Olivia Gustot
Architecte

**Demande de Permis de régularisation – Modification et création de nouvelles baies extérieures,
réaménagement d'espaces intérieurs, modification de sorties de secours et adaptation de
groupes de ventilation en toiture d'un établissement hôtelier**
Avenue de Stalingrad, 3-7 – 1000 Bruxelles

Note explicative

Façade avant

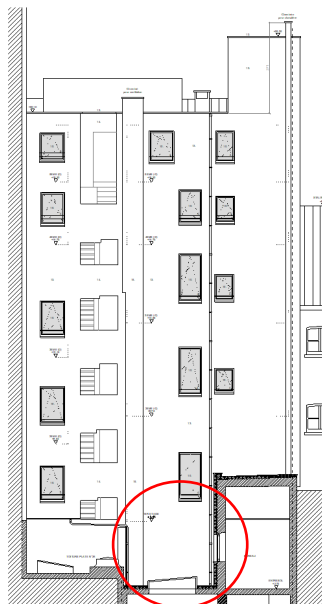
Au rez-de-chaussée, deux baies sont modifiées et rendues plus étroites pour des questions de stabilité. En effet lors des travaux de démolition, il a été constaté que les travaux de gros œuvre réalisés par l'ancien propriétaire en 1992 étaient faits en dépit du bon sens. Les murs porteurs avaient une dimension insuffisante, les sens de portées changeaient d'un étage à l'autre etc. Cette situation de fait a obligé l'ingénieur en stabilité à la plus grande prudence quant à la modification d'éléments existants. Il a donc demandé au propriétaire de ne pas modifier la façade avant, n'étant pas à même de calculer la descente de charge.

Cette modification n'altère toutefois pas l'esthétique de la façade dont les baies respectent les travées des baies existantes aux étages.

Le bossage au rez est également retravaillé afin d'harmoniser l'ensemble de la façade. La poutre apparente qui créait une rupture entre le rez et le reste des étages va être dissimulée. Les formes rectangulaires vont être légèrement prolongées pour étendre le bossage afin d'unifier le rez et l'entre-sol.

Façade arrière

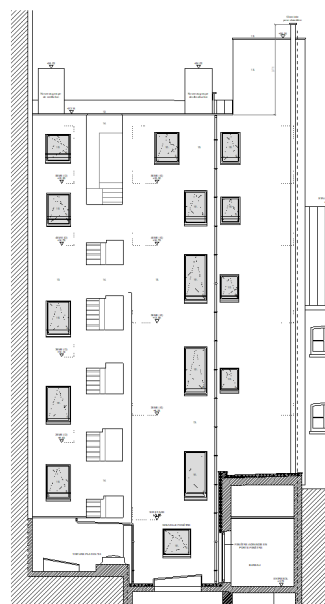
A l'entresol, une nouvelle baie est créée dans le local bureau remplaçant l'ancien local de réserve de linge. La fenêtre latérale du local personnel (anciennement bureau) est agrandie jusqu'au sol pour devenir une porte-fenêtre (voir plans et réaménagement d'espaces intérieurs).
